Informe del CEB a la Comissió de Patrimoni i Estètica del dia 3 d'abril de 2024.

2 Reordenació de l'entorn de la Creu del Joncar

3 Condicionament de l'edifici de Cal Paulo

Imatge 1

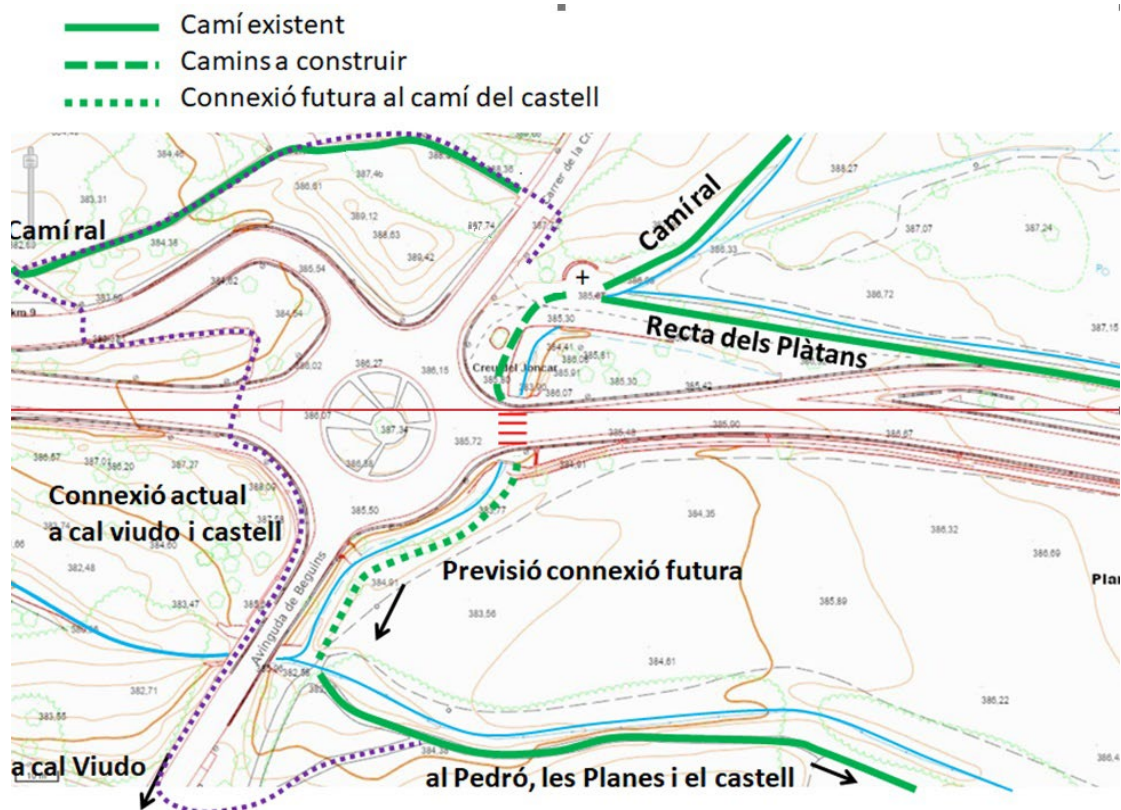
- Recuperar part dels marges laterals que delimitaven el camí ral, tal i com es pot observar a la fotografia (veure imatge 2).
- Preveure pel futur la connexió amb el camí de cal Viudo al castell pel costat est de la rotonda amb un pas zebra a la variant, al que poder accedir des de la placeta de la creu del Joncar. Al costat sud de la variant podria seguir per un lateral de la riera o per la mota que la separa del camp de conreu. Aquest enllaç reduiria la llarga marrada de 420m que cal fer actualment a tan sols 140m, i la travessa de la variant més tres carrers (carrer del Joncar, carretera vella i carrer Beguins) a tan sols la variant, per a comunicar-los. (veure croquis , imatge1)
